Stadt Wil, Departement Bau, Umwelt und Verkehr  
Sportpark Bergholz Wil  
Bad-Wellnessbereich, Bodenplatten Feinsteinzeug

# SCHADENSBERICHT Sportpark Bergholz Wil

## SCHADENSBERICHT Sportpark Bergholz Wil

## SCHADENSBERICHT Sportpark Bergholz Wil

1 TB02 Installationsnische

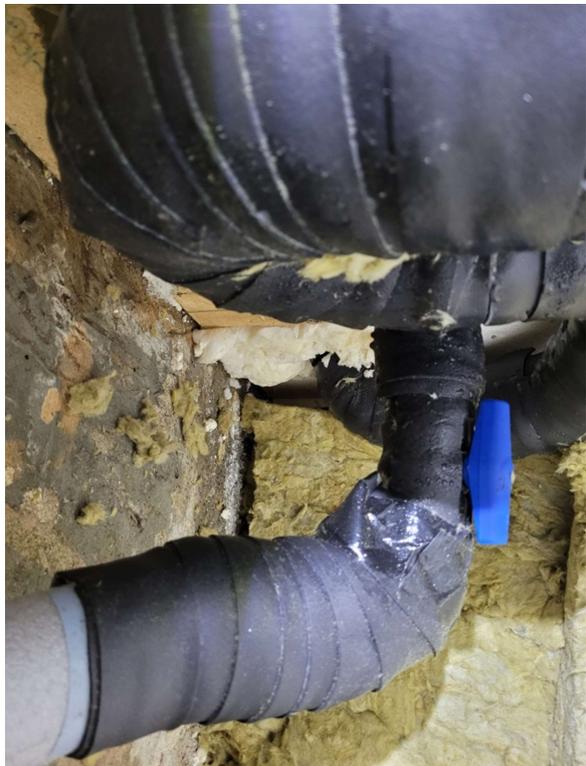
Seitlich des Wasserbeckens befindet sich eine Installationsnische, welche mit einem luftdurchlässigen Gitter abgedeckt ist. In dieser Installationsnische sind die Anschlüsse für Zu- und Überlauf, die lose gedämmt sind. Die Nische ist teilweise an den Wänden gedämmt. Das Becken liegt auf einer Kunststoffdämmung auf. Zwischen Betondecke und Dämmung wurde eine einlagige lose Bitumenbahn als Abdichtung angebracht. In der Nische bildet sich durch die feuchte und warme Luft vom Wellness-Bereich Kondensat. Dieses ist bei den Leitungen sehr stark. Das dauernd anfallende Kondensat gelangt unter die lose Abdichtung und kann in Ablaufnähe nach unten ins Schwimmbad tropfen. Ebenfalls besteht (bestand) der Verdacht, dass auch der Ablaufanschluss des Tauchbeckens undicht sein könnte. Im Schwimmbad tropft im Bereich des darüberliegenden Beckens Wasser durch die Täferdecke und über die Verglasung. Es sind deutliche Wasserläufe sichtbar.

Innerhalb der Installationsnische, welche über das Gitter für den Service zugänglich sein muss, bildet sich starkes Kondensat an Wänden und Installationen. Dies gelangt unter die lose Abdichtung und kann vermutlich in das darunterliegende Schwimmbad tropfen. Des Weiteren muss abgeklärt werden, wie innerhalb der Schwimmbaddecke oder im Deckenhohlraum die Ablaufleitungen installiert sind. Es wäre möglich, dass eine fehlende oder ungenügende Wärmedämmung dieser Abflussleitungen zu tropfendem Kondensat führt. Dies muss noch näher untersucht werden, indem man die heruntergehängte Deckenbekleidung (Täferdecke) in diesem Bereich demontiert und so die Leitungsinstallationen (KW und Abläufe) sichtbar und zugänglich gemacht werden.

Die Installationsnische muss allseitig mit einer Abdichtung (Dichtfolie, wie z.B. Combiflex) ausgekleidet werden. Der Bodenanschluss an Dämmung, Becken und bestehende Bitumenbahn muss dicht ausgeführt werden, damit der Wasserzutritt unter das Becken und zu den Leitungsdurchdringungen verhindert wird. Danach müssen alle Leitungen im Installationsraum dicht gedämmt und die Nischenwände mit XPS-Dämmplatten bekleidet werden.

1 DU01 Einbau Mischer, Vorwand

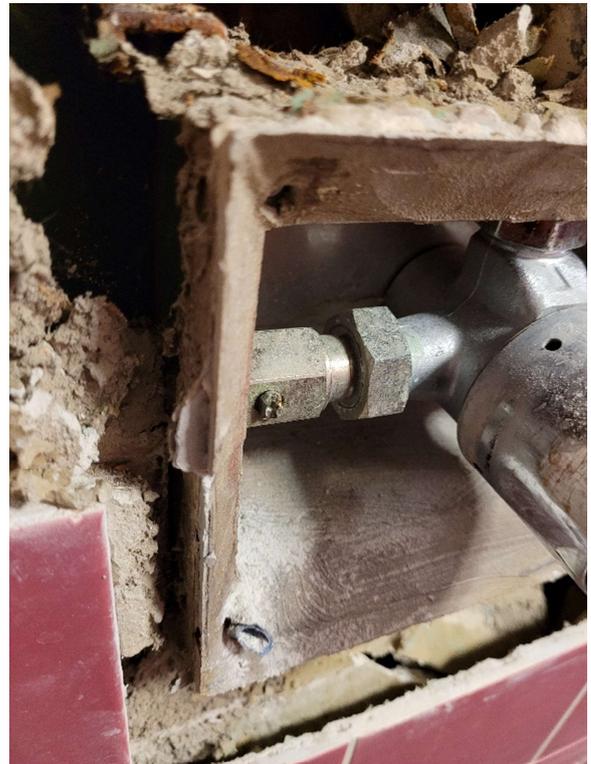
Die Vorwände der Duschen sind durchfeuchtet und stark beschädigt durch defekte Fugen und ablösende Wandplatten. Dies vor allem im Bereich der Montage der Duschapparate (Mischer und dgl.). Es wurde die Vorwand an einer solchen Stelle aufgemacht und es zeigt sich ein massives Schadenbild. Die Vorwände sind mit Hohlraum vor eine Betonwand mit Innendämmung aus XPS-Platten vorgesetzt. Die Unterkonstruktion ist aus einfach grundierten Stahlprofilen, die stark korrodieren. Der Hohlraum befindet sich in einem durchfeuchteten Klima wie in der Dusche selbst. Auf die Unterkonstruktion sind normale Gipsplatten, 18 mm stark aufgeschraubt. Die Gipsplatten wurden grundiert und darauf die keramischen Platten verlegt. Bei den Sanitärapparate-Einbauten fehlt eine Abdichtmanschette (zumindest bei der Sondagestelle). Dies lässt aber vermuten, dass auch bei den anderen Anschlüssen keine Dichtmanschetten eingebaut wurden.

Aufgrund des Schadenbildes war schnell naheliegend, dass der ganze Aufbau der Beanspruchung einer Dusche nicht gewachsen ist. Er entspricht nicht der Regel der Baukunde. Die Unterkonstruktion muss aus nicht korrodierendem Stahl gefertigt sein und als Systemanwendung dem Stand der Technik entsprechen. Die angetroffene Unterkonstruktion entspricht diesen Ausführungsanforderungen nicht und ist kein erprobtes angewandtes System. Es ist ein Eigenbau, unüblich konstruiert und nur grundierter Stahl, der leicht in der normalen Beanspruchung korrodiert. Die Gipsplatten sind nicht feuchteimprägniert (keine grünen Platten). Auf der korrodierenden Unterkonstruktion halten sie längerfristig nicht, deformieren sich und die Platten lösen sich ab. Bevor man Untergründe im Nassbereich mit Platten belegt, muss eine flächige Abdichtung angebracht werden (Dichtbeschichtung oder Folie). Dabei müssen Raumecken und Übergänge mit Dichtbändern abgedichtet werden. Für dies kommen nur geprüfte und von den Verbänden zugelassene System infrage. Die blosse Grundierung wird der geforderten Beanspruchung nicht gerecht und entspricht nicht dem Stand der Technik – es ist ein Mangel der mit zum Schaden führte. Das Weiter ist es auch notwendig und Regel der Baukunde, dass bei sämtlichen Sanitärapparateeinbauten geprüfte und zum Dichtsystem dazugehörige Dichtmanschetten eingebaut sein müssen.

Es müssen nicht alle Vorwände zurückgebaut werden und neu nach Stand der Technik sowie Richtlinien der Systemhersteller neu aufgebaut werden. Es betrifft einerseits die stark beschädigte Vorwand in Dusche 0.56; in der Dusche 0.60 empfiehlt sich andererseits diese prophylaktisch zu ersetzen. Alle anderen Vorwände können belassen werden. Bei einigen Wänden müssen die Plattenflächen entfernt und neu erstellt werden mit den entsprechend nötigen Dimensionen von Dilatationen und Bauteilfugen. Die Erneuerung der plastischen Fugen ist vor allem im Übergangsbereich Boden zu Wand erforderlich und bei den Dilatationen und Bauteilfugen. Wenige fugen in den Wandflächen müssen

4 DU03 Brauseneinbau, Durchnässung

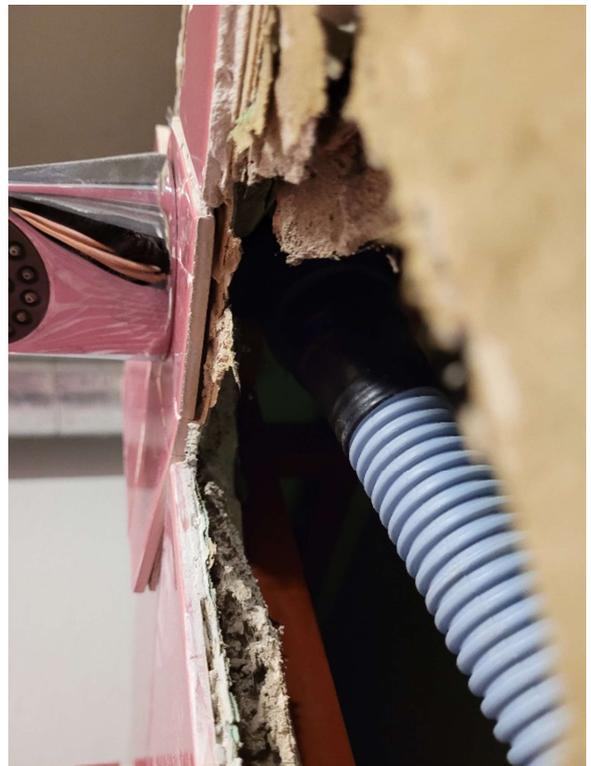
Die Platten lösen sich vom Untergrund, die Fugen lösen sich, Wasser dringt durch die Fugen und die Apparateanschlüsse ein und durchnässt die ganze Konstruktion. Durch die Korrosion der Unterkonstruktion wird der Prozess zunehmend unstabil und beschleunigt.

3 S03 Offene und ausgeklinkte Pfosten, Metallverglasung

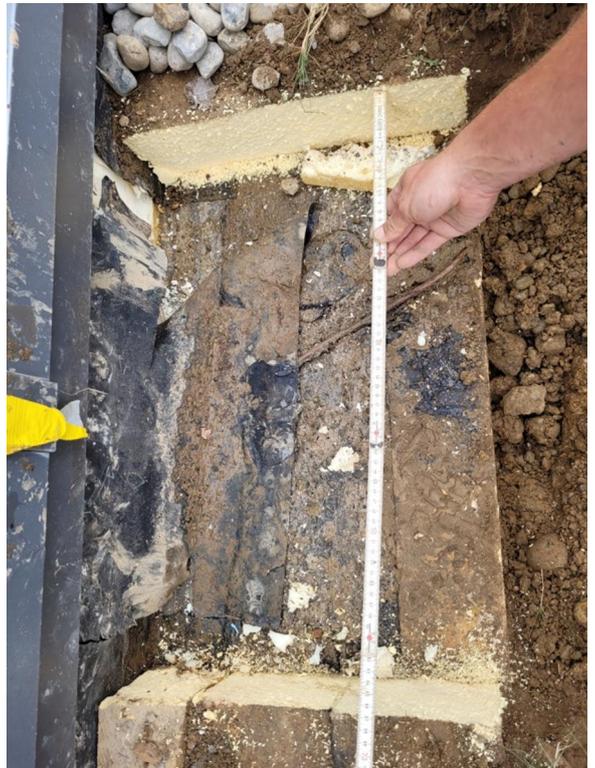
Bei der Sondage konnte man feststellen, wie das Detail konzipiert ist. Ein Vierkantprofil, feuerverzinkt dient als Fuss (Hülsekonsole). Darüber ist der Pfosten gestülpt und an den Fuss geschraubt. Dieser endet über der Oberkante des Gussasphaltes und wurde erst nach Abschluss der Flachdacharbeiten aufgesetzt. Die daran umlaufende Bitumenfuge ist nur optischer Natur. Auf der Dachhaut ist eine Flüssigfolie umlaufen mit Aufbordung bis ca. 20 mm über dem Betonüberzug angebracht. Die Flüssigfolie wurde ohne Vlieseinbettung ausgeführt. Sie haftet nicht auf der Dachhaut und ist lose; Wasser dringt dazwischen ein und nach unten ins Gebäude. Auf der Betonoberfläche wurde zusätzlich ein Flüssigfolien-Winkel ohne Vlies angebracht. Um die Flüssigfolienanschlüsse ist ein Streifen
